Byggherre felles		
E Føde og barsel, føde-obs, føde- og gynmottak og		
Dato/tid: 31.05.2023 08:30	Lokasjon: Forskningsparken	
Ansvarlig Elisabeth Sogstad Grannes		Neste møte i serien
Beskrivelse Møte 1, pulje 1 medvirkning funksjonsprosjektet		
Agenda		
001 <input type="checkbox"/>	Deltakere Se vedlagt fil for deltagere i møtet Deltakere gruppe E Føde mv møte 1 _ 31.05.2023.pdf	
002 <input type="checkbox"/>	Agenda - Velkommen – presentasjon av deltakere i møtet v/fagkoordinator - Status for funksjonsområdet v/fasilitator - Tilbakemeldinger fra medvirkningsgruppen til romskisser og spørsmål som er oversendt - Gjennomgang av gruppens kvalitetssikring av romfunksjonsprogram og utstyrsliste (for unike rom og rom med avvik) - Oppsummering (punkter til arbeidslogg – åpne og lukkede saker) - Eventuelt Innspill fra MV gr E til medvirkningsmøte 01 _ 31. mai 2023.docx Møte 01 pulje 1 - E Føde og barsel, føde-obs, føde- og gynmottak og føde -/gynpol - NSA

Medvirkning Funksjonsprosjekt – møte 1

Medvirkningsgruppe E Fødsel og barsel, Fødeobs, Føde- og gyn mottak, NSA

06.02.001 - Observasjonsklass, 1 plass

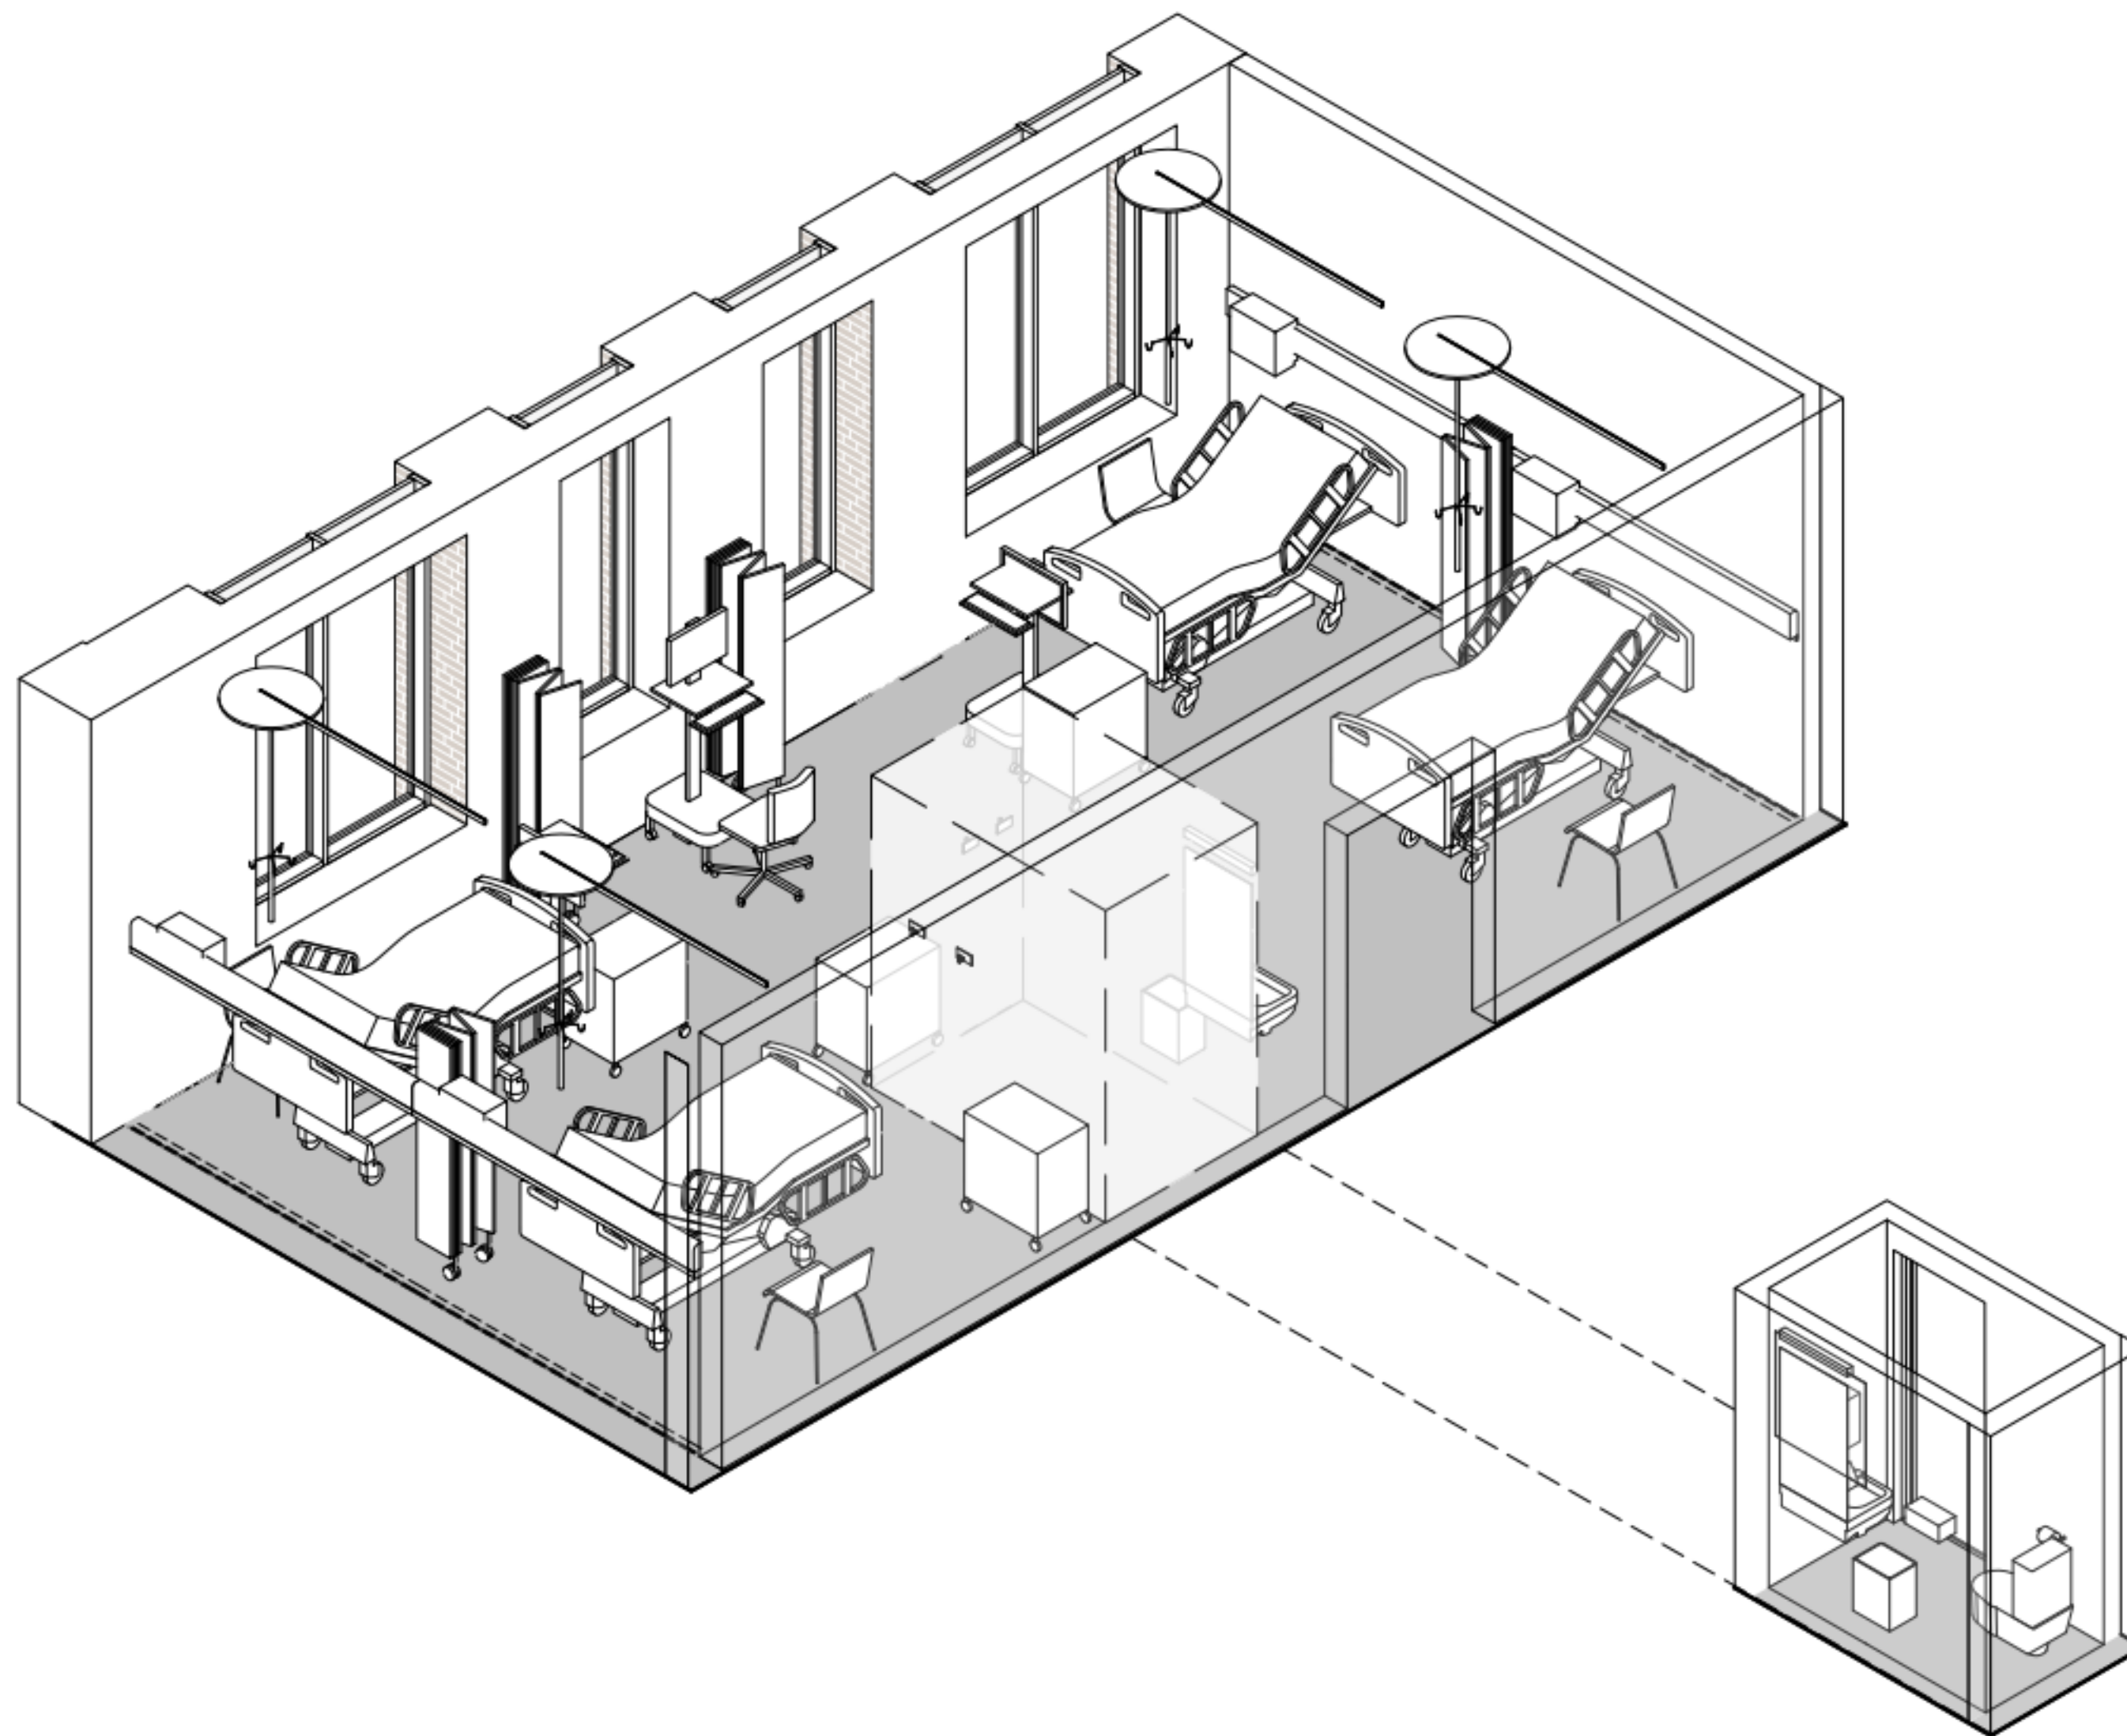
1.1.1. Det er ikke hensiktsmessig med en observasjonsplass. Det man trenger er et undersøkelsesrom i FGM med tilhørende utstyr. Infusjonsstativ, CTG, ultralydapparat, BT; temp mm.

(ONEWS)/skoop. CTG må plasseres på vegg bak seng. Det bør være kombibenk, - ikke seng i dette rommet. Ønske om lystgass. Det er behov for en undersøkelseslampe, tak eller vegghengt Det må være skjerming mot innsyn ved undersøkelse. Trenger ikke lenestol, kun stol besøk u/armlene. Spritdispenserer må henge iht forskrifter, ikke ved siden av såpedispenser ved håndvask. Undersøkelsesrommet ønsker gruppen innredet slik også på tilsvarende rom lenger opp i gangen.

1.2.2 Det må være mulig å jobbe på begge sider av båren, som da må skyves lenger ut i rommet. Må være en arbeidsplass fra begge sider, uten at dette kompromitterer mulighetene for å skjerme

pasienten. Det er hensiktsmessig med mulighet for gjennomgang (skyvedør?) til rom «Observasjonsplass 4 senger rom 06.02.003.

06.02.003 2 - Observasjonsklasser, 4 plasser (side 2 av 2)

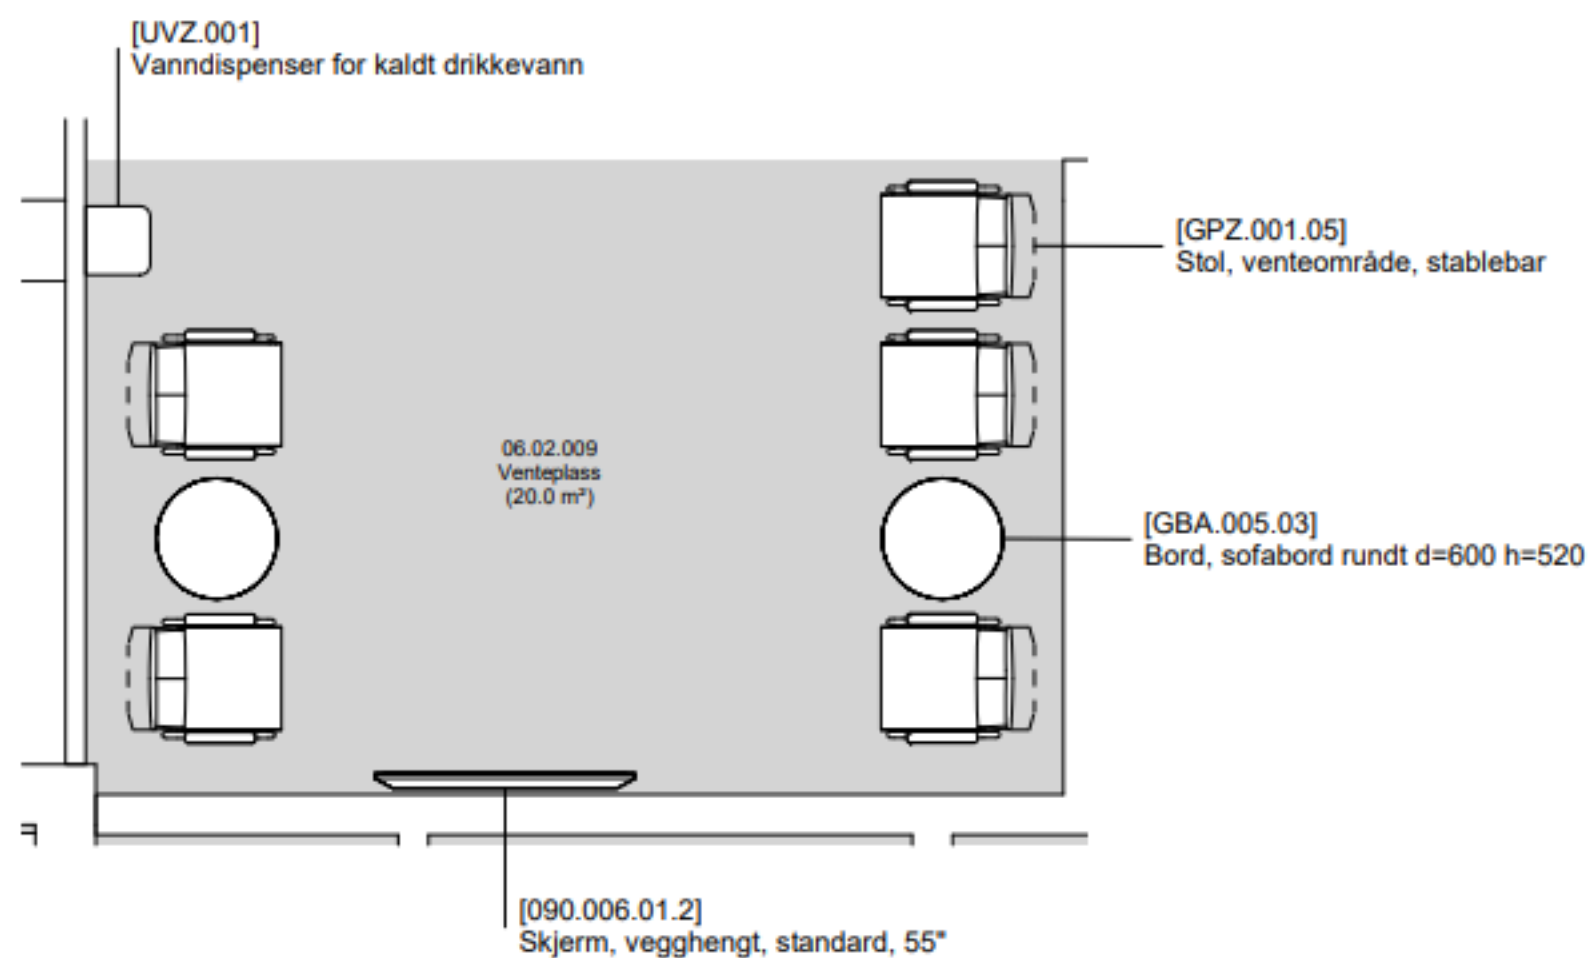
1. Det må være utstyr ved hver seng; CTG vegghengt ved hver seng; altså 4 maskiner og ikke én som programmert. Behov for infusjonsstativ x 4, men også med stang for IV stativ på bære. Det er ikke behov for sykehussenger, men såkalt «bære transport og hvile». Det hadde vært praktisk om båren hadde hatt mulighet for på noe vis å lagre pasientens veske/bag. Det bør være muligheter for lys- og lyddemping i rommet – lyskilde «dimbar». Det er behov for 2 arbeidsstasjoner i rommet,

2. Toalettet ligger feil plassert, da man mister oversikt over seng bak toalett. Forslag om å legge toalett mellom dette rommet og rom 06.02.001, med skyvedør imellom rommene. Med frostet glass. Det må være inngang til toalett fra begge rom. Da vil man få bedre plass og oversikt i rommet. Det må være mulig å komme seg raskt inn og ut av rommet med bære, og sykehusseng. Se ny tegning som legges ved nedenfor. Det må være arbeidsstasjon ved hver seng.

Ønske med åpning/skyvedør til undersøkelsesrom 06.02.001 vedsidenav

Planutsnitt 06.02.009 Venteplass

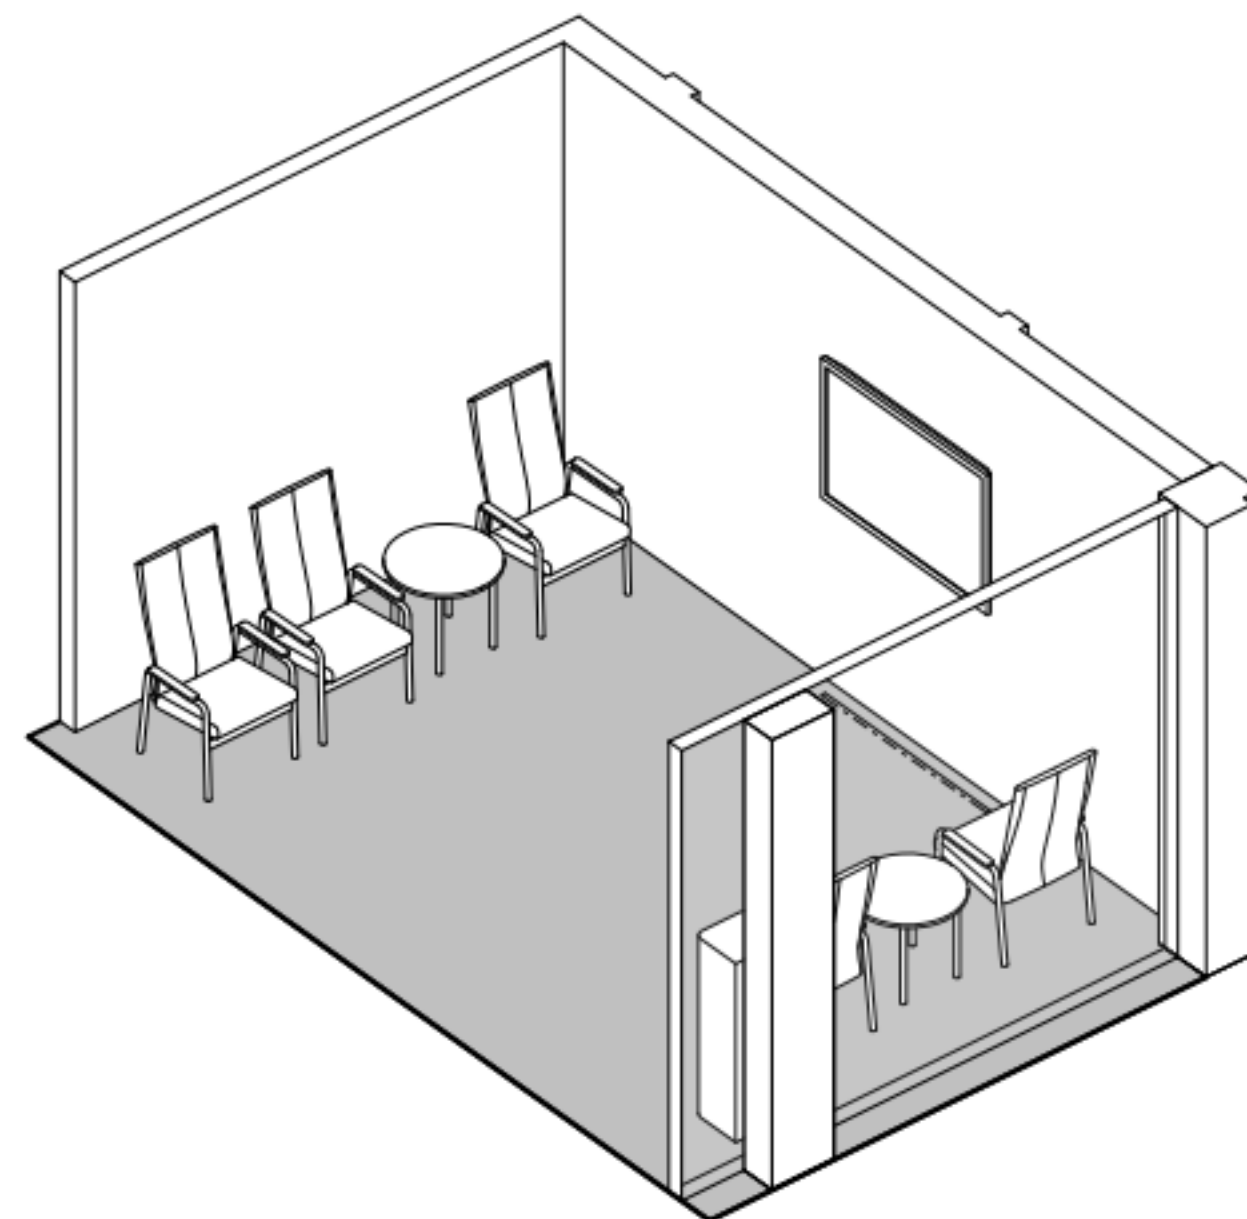
1. Nei; ønske om sofa i stedet for stoler, formet som en U i rommet mot fondvegg for best plassutnyttelse. I dag er venterommet på > 50 m², og det er ofte fullt. Vi kan ikke splitte opp ventesonen, da man har behov for oversikt over pasientgruppen fra ekspedisjonen.
2. For lite plass. Kan man ta noe areal fra annet område og lage større venteareal?
